Stadt Königstein im Taunus

Bebauungsplan: Vorhaben- und Erschließungsplan „ehemals Donath-Gelände“

Beteiligung der Träger öffentlicher Belange gemäß § 4 Abs. 2 BauGB

**Vorhaben- und Erschließungsplan „ehemals Donath-Gelände“
Beteiligung der Träger öffentlicher Belange gemäß § 4 Abs. 2 BauGB
Abwägung zur Vorbereitung des Beschlusses zur Satzung**

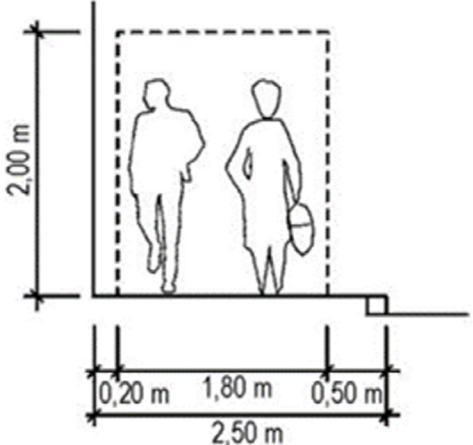
19	HessenMobil, 26.01.2024	
	<p>Hessen Mobil nimmt im Rahmen der Beteiligung der Behörden und sonstigen Träger öffentlicher Belange zu oben genanntem vorhabenbezogenen Bebauungsplanentwurf wie folgt Stellung:</p>	<p>Der Hinweis wurde zur Kenntnis genommen</p> <p>Aus der Stellungnahme von HessenMobil ergibt sich kein Änderungserfordernis an den Bebauungsplanunterlagen.</p> <p>Keine Auswirkungen auf den Bebauungsplan</p>
	<p>Zur Entwicklung eines urbanen Wohnquartiers, mit mehreren Wohngebäuden sowie einem gewerblich genutzten Teil und einer in das Quartier integrierten Kindertagesstätte, ist geplant, die nicht mehr genutzten Flächen eines ehemaligen Logistikgeländes entsprechend umzunutzen. Das Planungsgebiet liegt innerhalb der Ortsdurchfahrt von Königstein-Schneidhain, unmittelbar an der B455 „Wiesbadener Straße“, über die auch die verkehrliche Erschließung des Vorhabens erfolgen soll.</p>

<p>Zur Aufnahme des ruhenden Verkehrs erhält das Quartier eine zentrale Tiefgarage. Innerhalb der geplanten Bebauung sind keine weiteren Flächen für den motorisierten Verkehr geplant, sondern ausschließlich fußläufige Verbindungen vorgesehen. Für die Zufahrt zu den Stellplätzen der quartierseigenen Tiefgarage sowie zu einigen oberirdisch angelegten Stellplätzen, die den Gewerbeflächen zur Verfügung stehen, ist die Anlage einer direkten Zufahrt mit gesonderter Linksabbiegespur von der B 455 geplant, die in direkter Gegenlage zur bestehenden Zufahrt eines Lebensmittelmarktes auf der gegenüberliegenden Straßenseite der Bundesstraße vorgesehen ist. Die Realisierung der Linksabbiegespur ist durch entsprechende Ummarkierung, ohne bauliche Eingriffe in den Straßenraum vorgesehen, so dass nach der Realisierung beide Liegenschaften über einen gemeinsamen Knotenpunkt mit jeweils gesonderten Linksabbiegestreifen erschlossen werden können.</p>

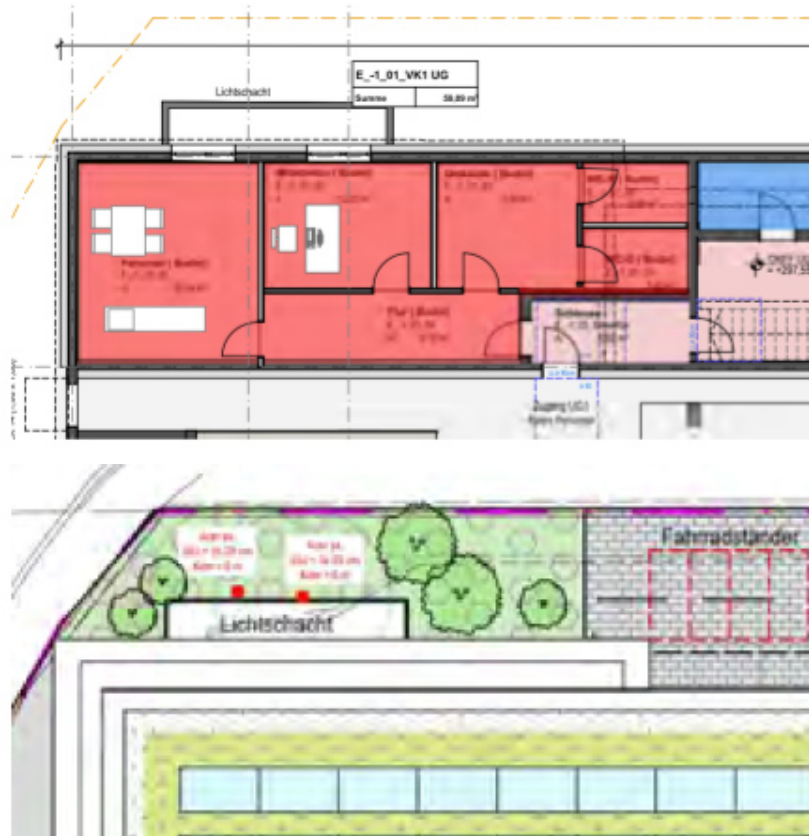
<p>Zitat: „Etwa 10 m südlich der Untersuchungsfläche entspringt der Braubach aus einer gefassten Quelle hinter dem angrenzenden Gleisbett. Die Untersuchungsfläche befindet sich auf einem Teilbereich des natürlichen Talbodens des Braubaches. Vermutlich liegt die natürliche Quelle des Baches unter dem Untersuchungsraum oder weiter nördlich.“ Der Braubach hat seinen Quellhorizont unter bzw. hinter dem südlichen Teil von Schneidhain. Ein Zufluss kommt aus dem Wald westlich von Schneidhain und verläuft teilweise verrohrt oder offen quer durch Schneidhain und unterquert das Plangebiet.</p> <p>Ein weiterer Zufluss kommt aus dem Gelände von Seeger-Orbis, vermutlich Drainagen und Regenwasserableitungen.</p>	<p>Der Hinweis wurde zur Kenntnis genommen</p> <p>Der Braubach entspringt einer Quelle im Wald nördlich von Schneidhain (siehe Abbildung 2 im Landschaftspflegerischen Begleitplan).</p> <p>Der Zufluss vom Seeger-Orbis verläuft südlich und damit außerhalb des Plangebietes in den Braubach.</p> <p>Keine Auswirkungen auf den Bebauungsplan</p>
